内外電機株式会社

CGAK形・CGYK形集合計器盤キャビネット 仕様変更のご案内

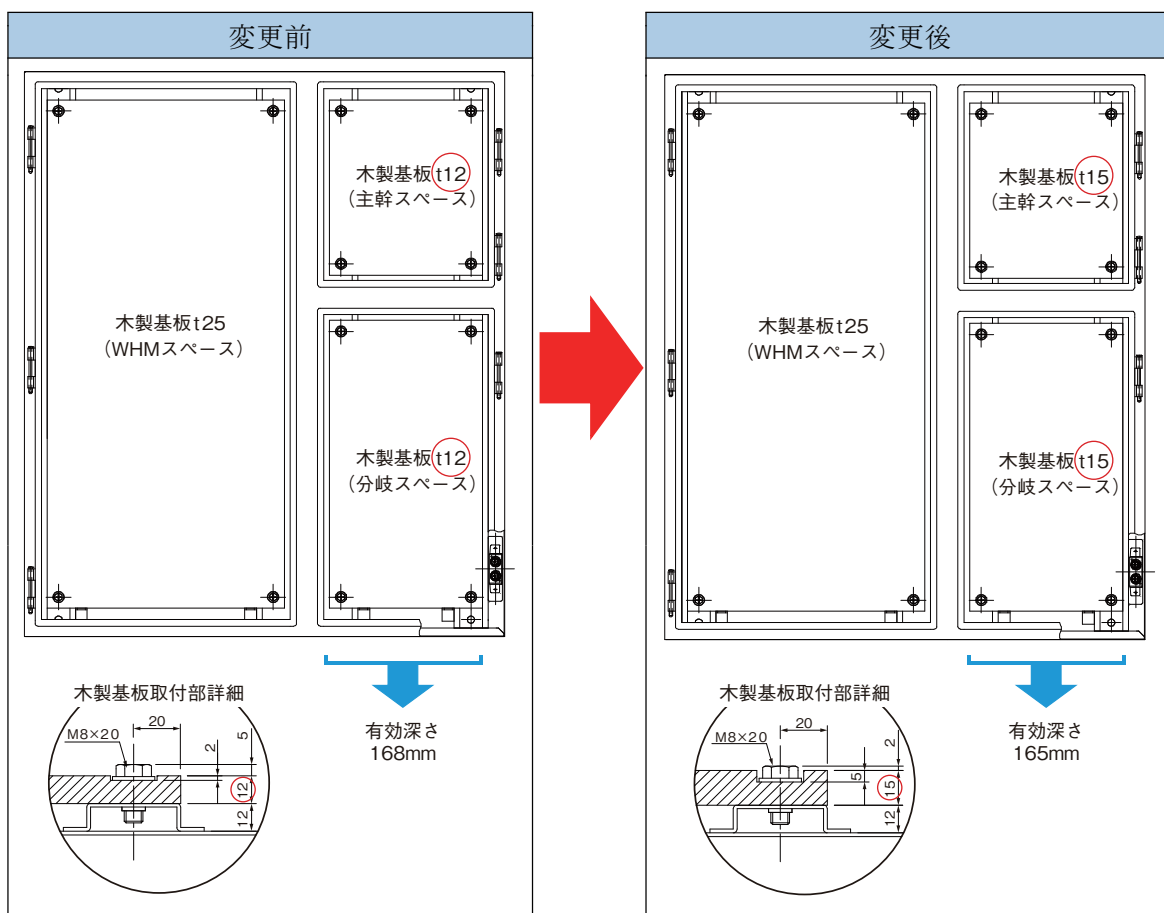
主幹スペース及び分岐スペースの木製基板の厚みが12mmから15mmへ変更になります。

※WHMスペースの木製基板の変更はございません。
